Mission régionale d'autorité environnementale
ÎLE-DE-FRANCE

**Avis délégué
sur le projet de plan local d'urbanisme (PLU)
de la commune de Claye-Souilly (77)
à l'occasion de sa révision simple**

N°016715/A PP
du 09/07/2026

Illustration 3 :

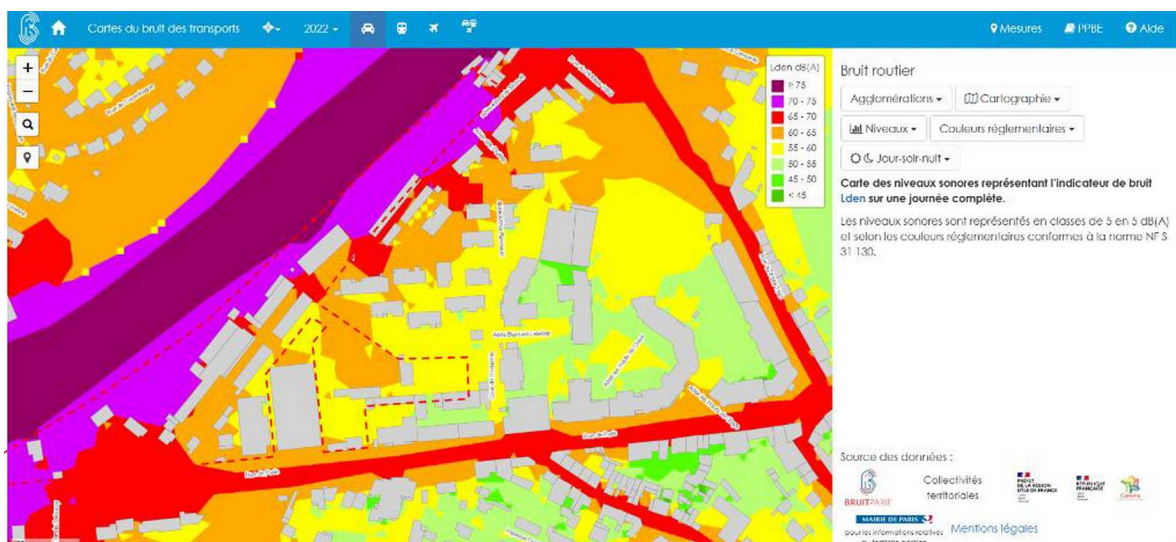
Les cartes de bruit de Bruitparif (EE, p. 127, vol. 2) permettent de confirmer et visualiser l'impact actuel du bruit de la RN3 sur le site du projet. Ces niveaux sont compris entre 70 et 75 dB (A) Lden, sur une journée entière, au droit des façades situées le long de la voie. Les niveaux sont plus faibles à l'arrière des bâtiments compris entre 60 et 70 dB(A) Lden.

L'Autorité environnementale souligne l'intérêt de ces mesures. Elle note qu'une modélisation du bruit a été réalisée à l'état projet et au droit des futurs logements afin de vérifier l'efficacité le merlon anti bruit. Elle relève toutefois que cette modélisation repose sur des niveaux de bruit de l'état initial intégrant des bâtiments situés le long de la RN3. Or, ces bâtiments qui jouent actuellement déjà un rôle d'écran au bruit seront démolis dans le cadre du projet. Il conviendrait donc de simuler l'efficacité du merlon reposant cette fois sur un état initial du bruit au droit du projet reposant sur des niveaux de bruit plus élevés en l'absence des bâtiments écran.

(1) L'Autorité environnementale recommande de réaliser une simulation du bruit après projet intégrant le merlon anti-bruit afin d'en évaluer son efficacité en excluant les anciens bâtiments situés le long de la RN3 jouant actuellement un rôle d'écran au bruit et voués à la démolition dans le cadre du projet.

Illustration 4 :

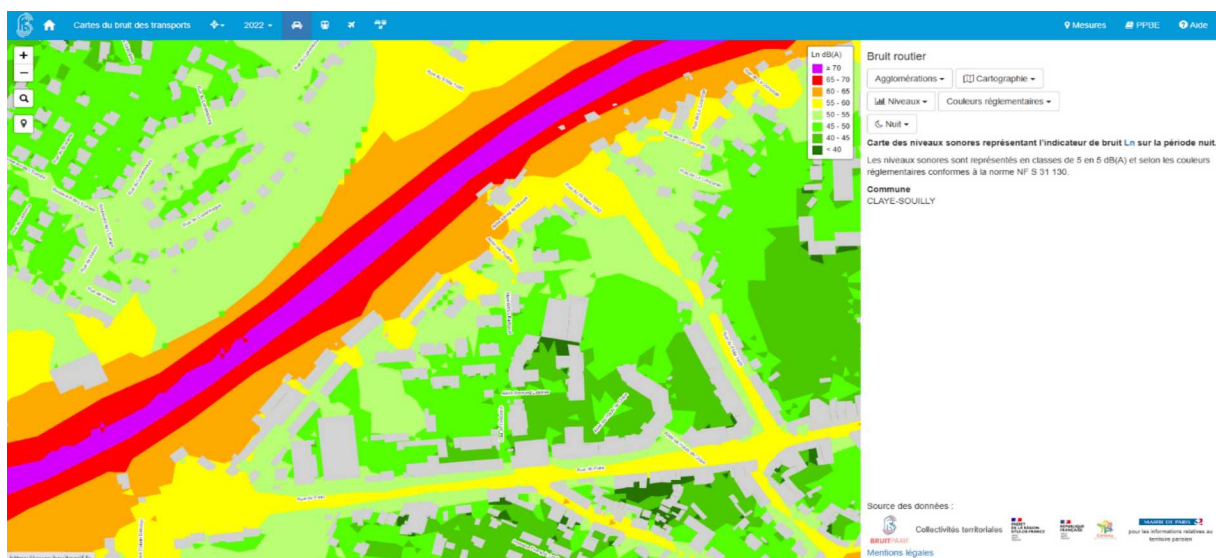
De nuit, les cartes de bruit de Bruitparif (EE, p. 128, vol. 2) indiquent des niveaux compris entre 60 et 65 dB (A) Ln, au droit des façades situées le long de la voie. Les niveaux sont plus faibles à l'arrière des bâtiments, compris entre 50 et 60 dB(A)Ln. Ces bâtiments, qui peuvent actuellement faire écran au bruit, seront détruits dans le cadre du projet.

Illustration 5 :

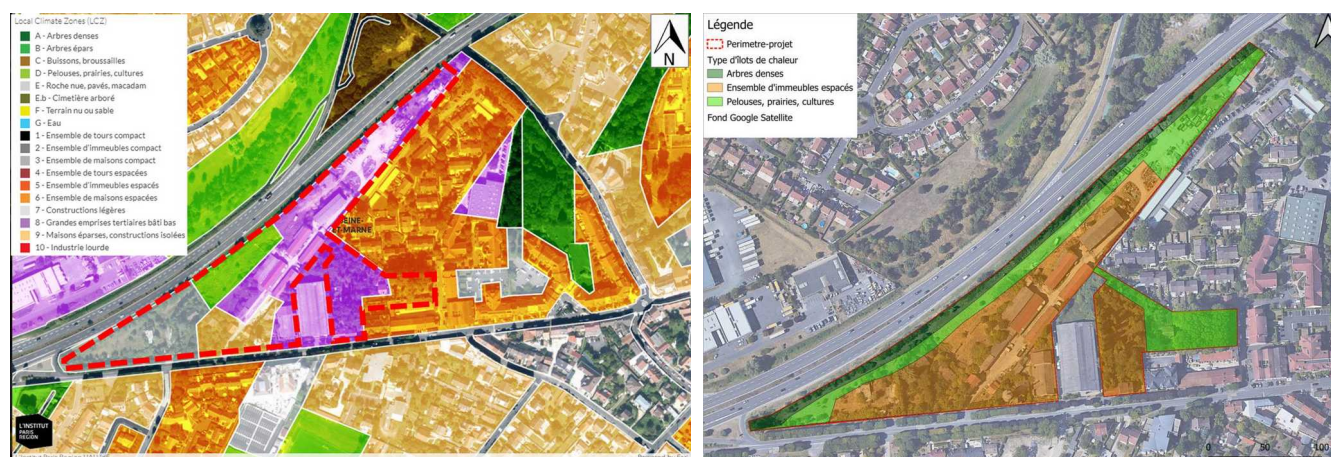
L'effet îlot de chaleur (ICU)⁸ est illustré dans le dossier par une carte de l'Institut Paris-Région (EE, p. 50, vol. 2) sur le site du projet à l'état initial. Le rapport estime (EE, p. 143, vol. 2) que l'effet de l'extension des surfaces bâties et bituminées est limité, le site étant déjà en grande partie artificialisé. Il conclut à un effet légèrement positif du projet sur l'effet ICU du fait de l'augmentation en superficie en « Arbres denses » et « Pelouses, prairies, cultures » aura nettement augmenté.

Cette estimation succincte devrait être complétée par une évaluation concrète de la température attendue au droit du site en période estivale, nocturne et diurne et après projet, en comparaison avec l'état initial.

Une projection de l'effet d'ICU avec projet à l'horizon 2030, 2050 et 2100 compte tenu de la trajectoire nationale d'adaptation au changement climatique qui anticipe un réchauffement allant jusqu'à +4° C en 2100 pourrait être proposée.

(4) L'Autorité environnementale recommande, pour répondre aux enjeux d'adaptation au changement climatique, de :

- évaluer la température attendue au droit du site en période diurne et nocturne pendant la période estivale, après projet en comparaison avec la situation actuelle ;
- réaliser une projection de l'ICU avec projet à l'horizon 2030, 2050 et 2100 compte tenu de la trajectoire nationale d'adaptation au changement climatique qui projette un réchauffement allant jusqu'à +4° C degrés en 2100.
